Modulo per la presentazione delle osservazioni per i piani/programmi/progetti sottoposti a procedimenti di valutazione ambientale di competenza statale

ID: 11128 Impianto per la produzione di energia elettrica da fonte rinnovabile di tipo solare della potenza complessiva di picco pari a 43.243,46 kWp e delle relative opere elettriche connesse ed infrastrutture indispensabili, localizzato nei Comuni di Orvieto (TR), Bagnoregio (VT) (impianto e parte delle opere di rete) e Castel Giorgio (TR) (SEU e parte delle opere di rete) denominato "Deimos"

ALLEGATO 3

OSSERVAZIONI

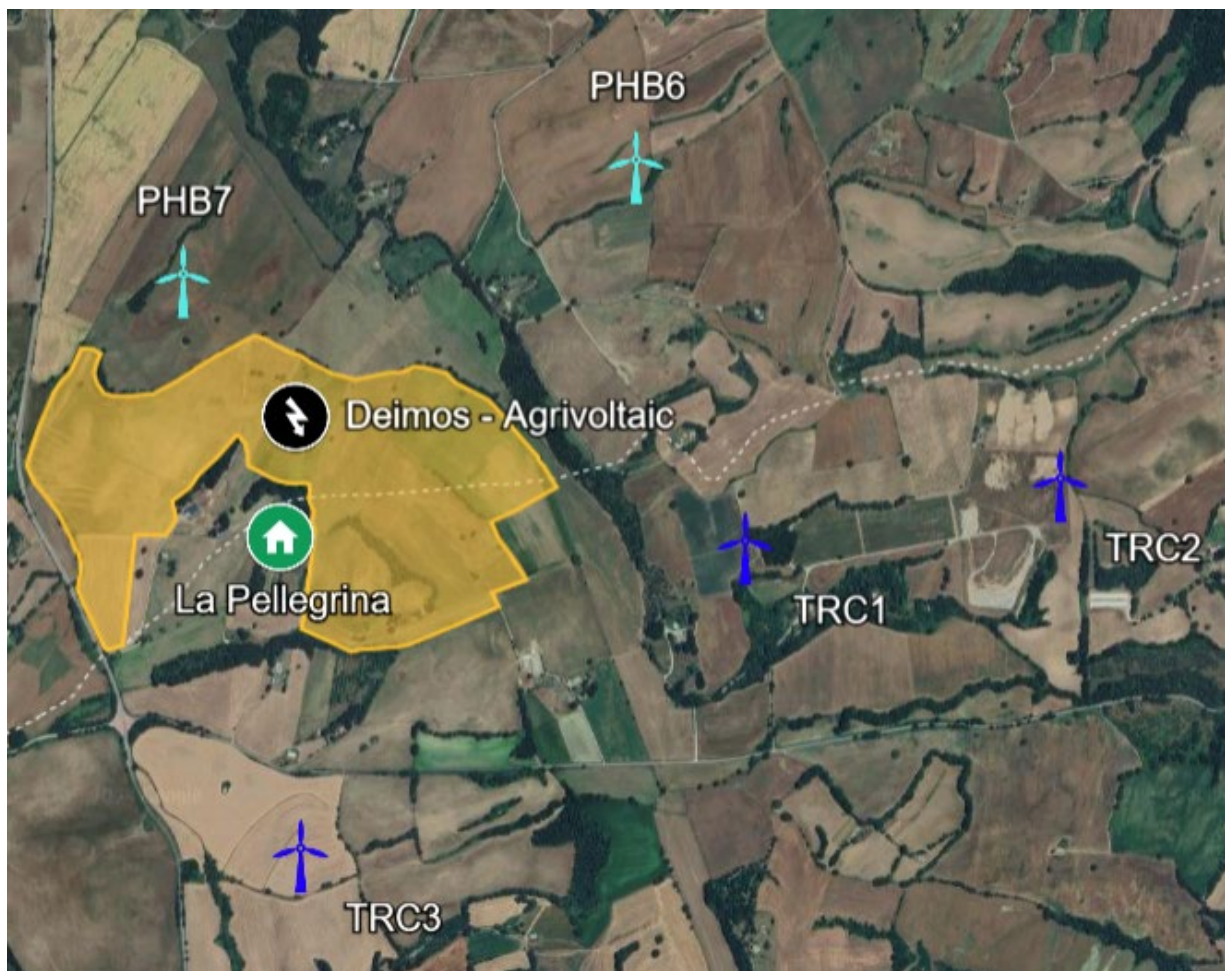
La Relazione paesaggistica (elaborato **RWE-BGR-RP.pdf**) non affronta in modo sufficiente il tema dell'impatto cumulativo che avrebbe dovuto comprendere anche gli impianti eolici approvati – vedi Progetto eolico PHOBOS (codice procedura 7319) o in corso di approvazione – vedi Progetto eolico BAGNOREGIO (codice procedura 8895), alcuni aerogeneratori dei quali sono previsti a ridosso dell'impianto agrivoltaico DEIMOS come riportato nella figura seguente elaborata dalla associazione scrivente sulla base delle informazioni georeferenziate contenute nei rispettivi progetti.

Le figure 44 di pag. 116 e 45 di pag. 118 della Relazione paesaggistica non considerano tali impianti eolici.

Analoga deplorabile fattispecie è per gran parte riscontrabile nell'elaborato cartografico **Analisi intervisibilità** (Elaborato **RWE-BGR-LO-10.pdf**), ove compare solo l'eolico PHOBOS in modo poco visibile e non compare l'eolico Bagnoregio, e nell'elaborato cartografico **Layout cumulo su base ortofoto** (Elaborato **RWE-BGR-LO-11.pdf**), ove non sono riportati i due impianti eolici suddetti.
